Nr postępowania: GUM2023ZP0039

postępowanie o udzielenie zamówienia publicznego prowadzone w trybie przetargu nieograniczonego, na podstawie art. 132 ustawy z dnia 11 września 2019 r. - Prawo zamówień publicznych (Dz. U. z 2022 r. poz. 1710 ze zm.) pn. **Budowa Uniwersyteckiego Centrum Stomatologicznego Gdańskiego Uniwersytetu Medycznego przy ul. M. Skłodowskiej – Curie w Gdańsku.**

Gdański Uniwersytet Medyczny jako Zamawiający, na podstawie art. 135 ust. 2 i 6 ustawy Pzp, udziela odpowiedzi na pytania, które wpłynęły w niniejszym postępowaniu. Działając na podstawie art. 137 ust. 1 i 2 ustawy Pzp, Zamawiający dokonuje zmiany treści SWZ poprzez zamieszczenie dodatkowego załącznika.

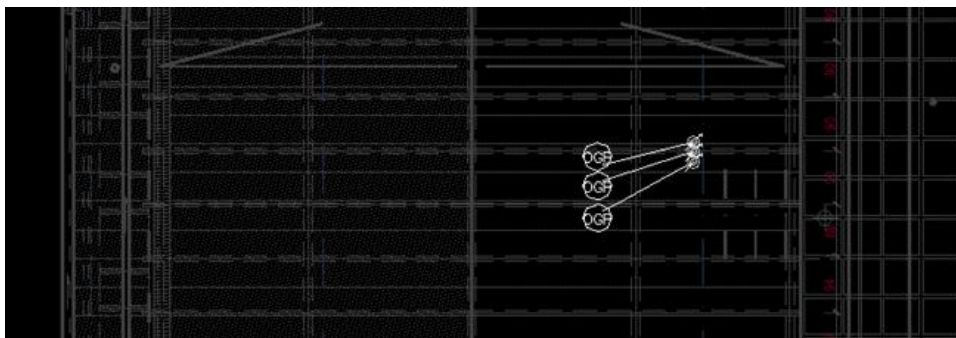
Prosimy o podanie sposobu odprowadzenia wody z odwodnień liniowych znajdujących się na pochylni do garażu podziemnego. Jedynie jedno z trzech jest podłączone do instalacji kanalizacji. Ponadto prosimy o podanie głębokości, szerokości i materiału z jakiego odwodnienia linowe mają zostać wykonane oraz prosimy o podanie materiału i klasy rusztu znajdującego się na odwodnieniu liniowym.

Dwa odwodnienia na poziomie wjazdu do garażu podłączone do instalacji wewnętrznej. Trzecie odwodnienie (na początku pochylni)- włączenie do studni D12. Odwodnienia zewnętrzne: OL1 do studni D30 poprzez D31, OL2 do studni D22.

Parametry odwodnień liniowych:

wewnątrz garażu:

1. koryto szer. 150 mm długość 33,5 m z rusztem żeliwnym szczelinowym kl. C250

zewnętrzne:

1. koryto szer. 200 mm długość 12 m z rusztem żeliwnym prętowym kl. D400, pręty wzdłużne

2. koryto szer. 200 mm długość 3,5 m z rusztem żeliwnym prętowym kl. D400, pręty wzdłużne ze studzienką z osadnikiem ocynkowany.

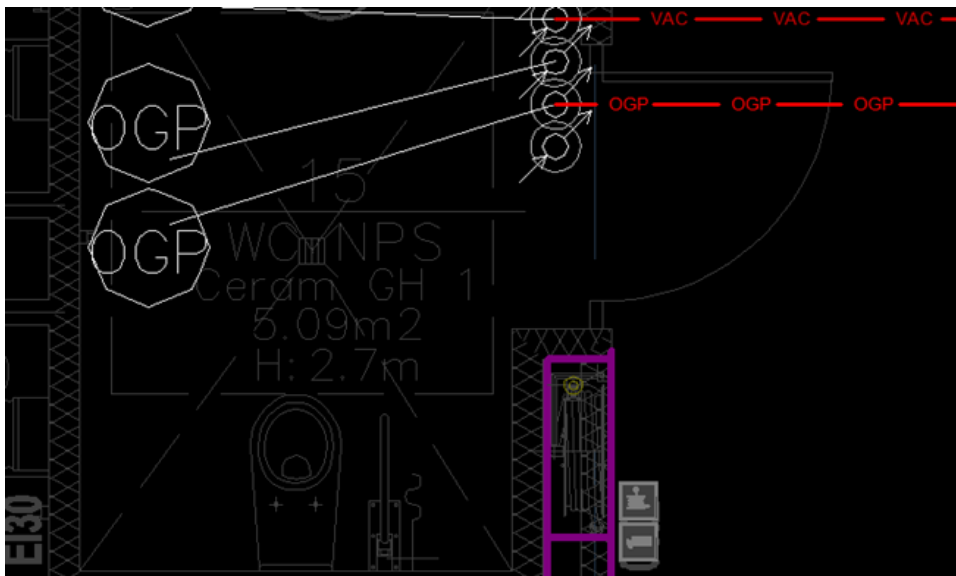
W jaki sposób ma być zakończona instalacja "Odprowadzenie gazów poanestetycznych" na poziomie dachu ?
Brak urządzenia do odprowadzenia gazów

Czy dostawa urządzeń do instalacji "Odprowadzenie gazów poanestetycznych - OGP" leży po stronie GW? Jeśli tak, prosimy o podanie typu i kluczowych parametrów urządzeń. W projekcie brak jakichkolwiek informacji.

Zgodnie z rozporządzeniem Ministra Infrastruktury w sprawie warunków technicznych, jakim powinny odpowiadać budynki i ich usytuowanie.

Tak, w zakresie. Udostępniona dokumentacja jest wystarczająca do sporządzenia wyceny.

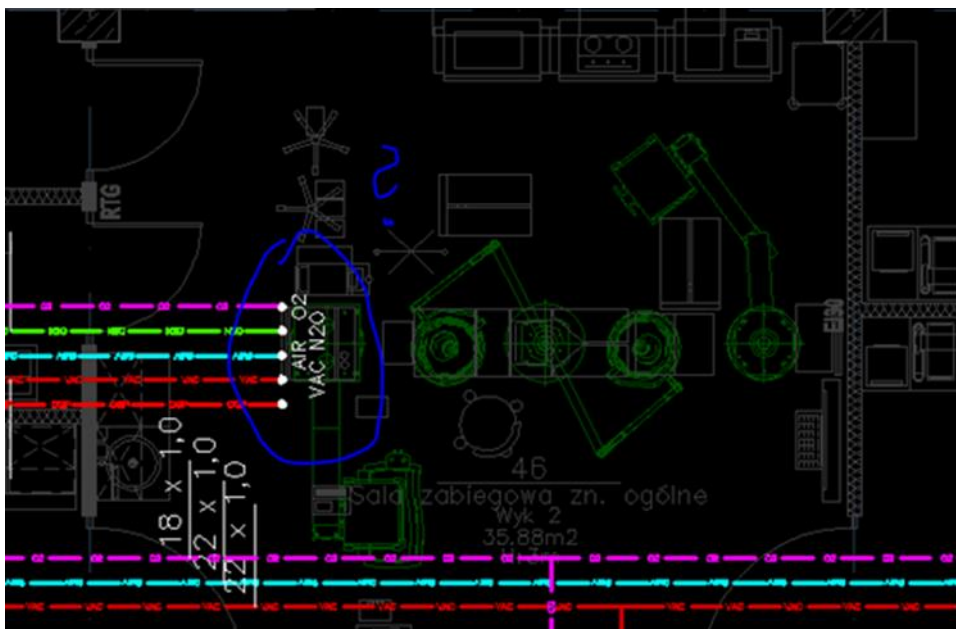
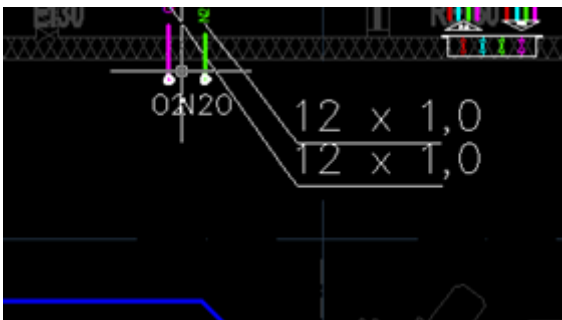
W jaki sposób mają być zakończone gazy medyczne w miejscu gdzie wg rysunku przewody są prowadzone pod stropem jak na rysunku poniżej ?

Instalację należy zakończyć pod stropem w punkcie wskazanym w projekcie.

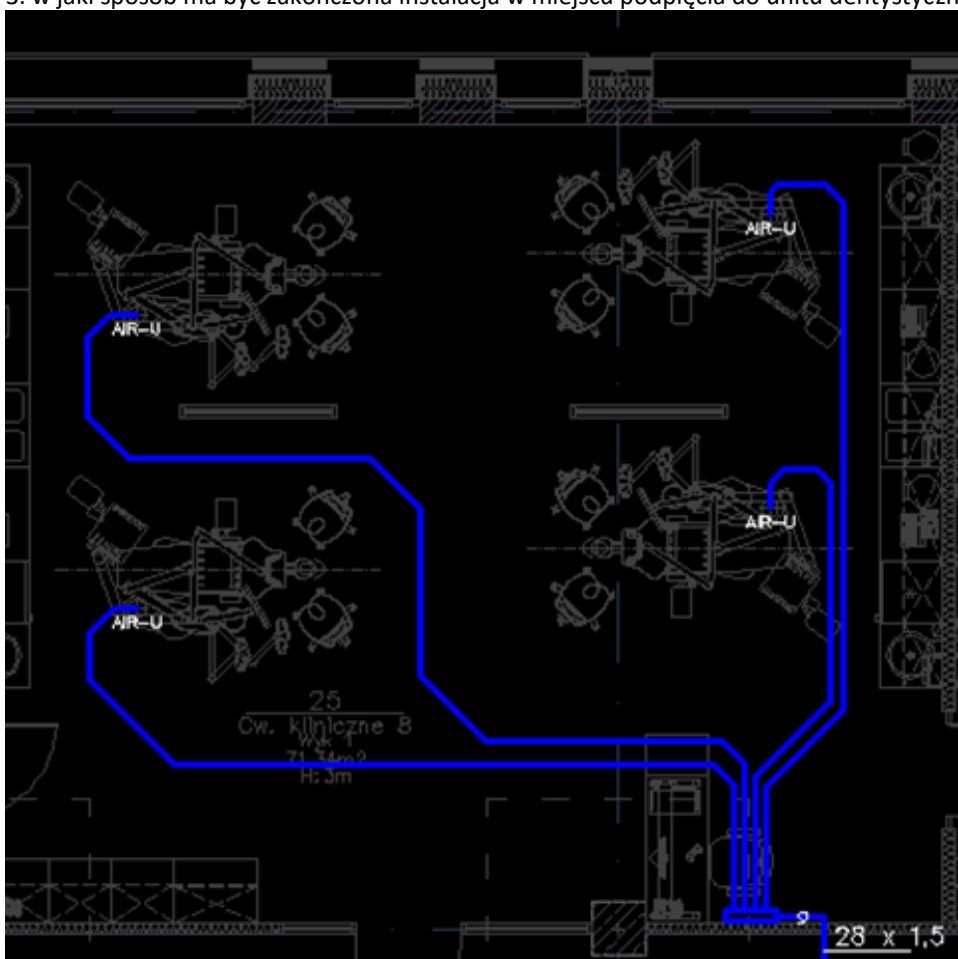
Proszę o podanie dla instalacji gazów medycznych:

1. jaki typ rozdzielacza ma być zastosowany (jaki materiał, jaka armatura ma wchodzić w skład rozdzielacza. Czy ma być natynkowy, czy podtynkowy).
2. jakiej średnicy są przewody sprężonego powietrza do unitów dentystycznych prowadzone w posadzce ?
3. w jaki sposób ma być zakończona instalacja w miejscu podpięcia do unitu dentystycznego?

1. Rozdzielacze sprężonego powietrza w wykonaniu podtynkowym, wykonać ze stali nierdzewnej, wyposażone w zawory odcinające. Rozdzielacze umieścić w skrzynkach na wysokości 1,4 m nad posadzką
2. PEX DN16
3. zakończenie instalacji: przyłącze gwintowane Eurokonus 1/2"

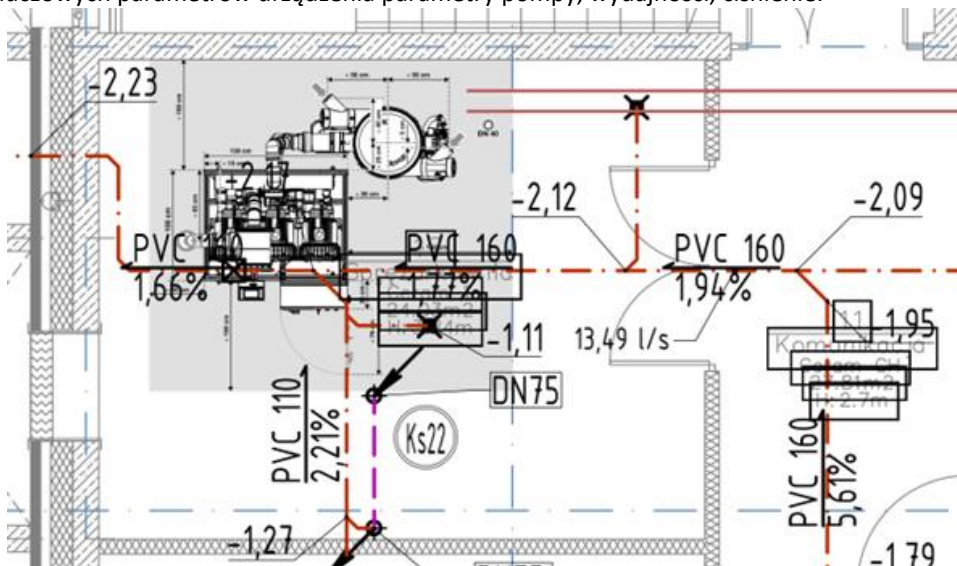
Na dachu budynku został zlokalizowany wymiennik woda-glikol. Proszę o podanie w jaki sposób należy zabezpieczyć wymiennik wraz z armaturą po stronie wodnej przed zamrożeniem ? (tego typu wymienniki nie są przystosowane do montażu na zewnątrz budynku).

Zabezpieczenie kablem grzejnym.

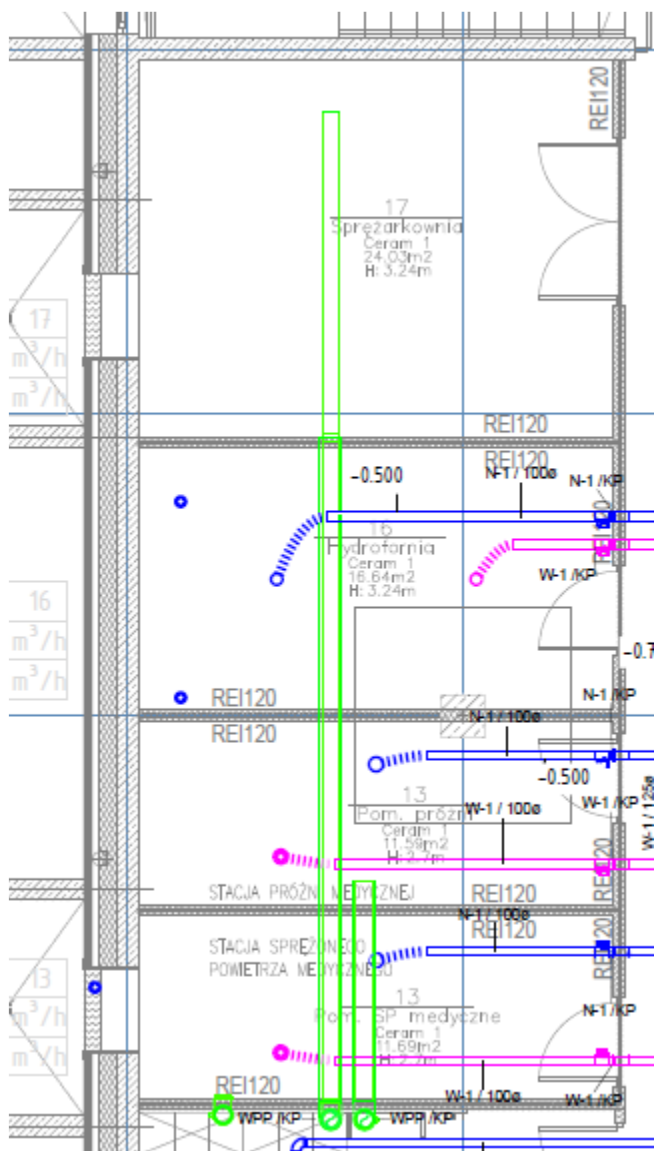
Według opisu do projektu instalacji sanitarnych system sprężonego powietrza na potrzeby powietrza na potrzeby unitów stomatologicznych oraz centralny system ssący jest dobrany dla ilości 92 szt, podczas gdy w części rysunkowej sprężone powietrze jest doprowadzone do 92 szt unitów oraz 28 stanowisk fantomowych i 6 punktów w pracowni ceramiki i odlewni – prosimy po potwierdzenie poprawności doboru urządzeń sprężarkowni oraz ssaków.

Zamawiający potwierdza poprawność doboru.

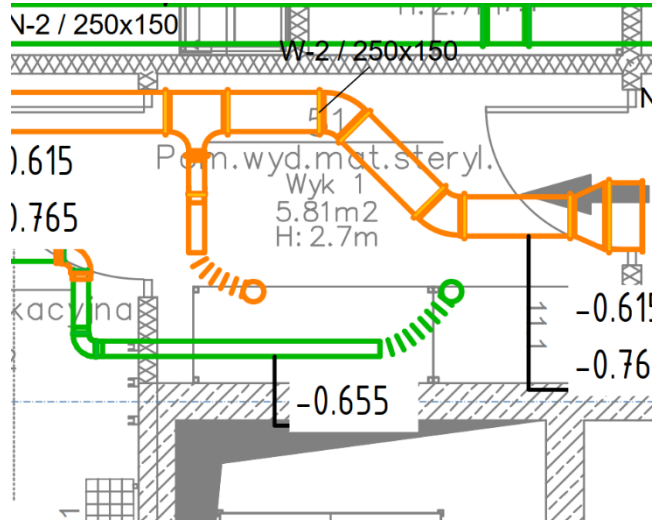
SANITARNE: Czy system wentylacyjny WPP ma być zakończony wentylatorem dachowym? Brak informacji w projekcie.

Wyrzutnią dachową.

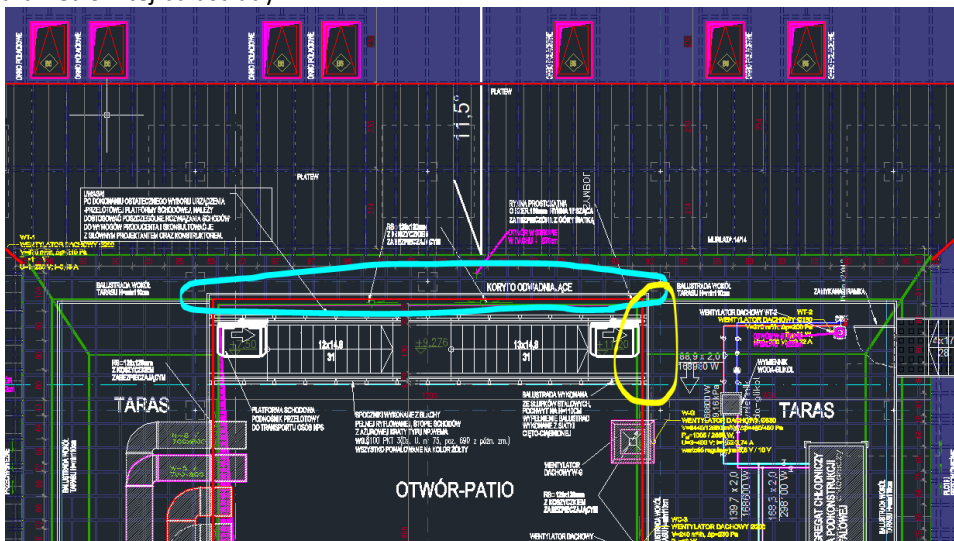
Prosimy o potwierdzenie, że separator z autoklawem ma się znajdować w pomieszczeniu sprężarkowni.

Nie przewiduje się separatora z autoklawem.

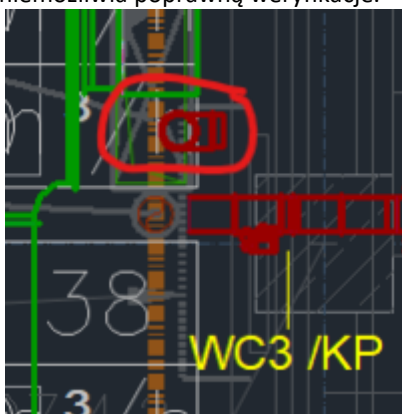
Instalacje grzewcze - W opisie instalacji grzewczych znajduje się zapis, że przewody należy prowadzić w posadzce. W projekcie i na rozwinięciach rozprowadzenie instalacji zaprojektowano w suficie podwieszanym z pionowymi podejściami do grzejników. Prosimy o wskazanie prowadzenia instalacji w posadzce. Brak informacji na rysunkach.

Podejścia w posadzce należy wykonać do grzejników montowanych przy ściankach szklanych. Pozostałe podejścia do grzejników pionowo z góry.
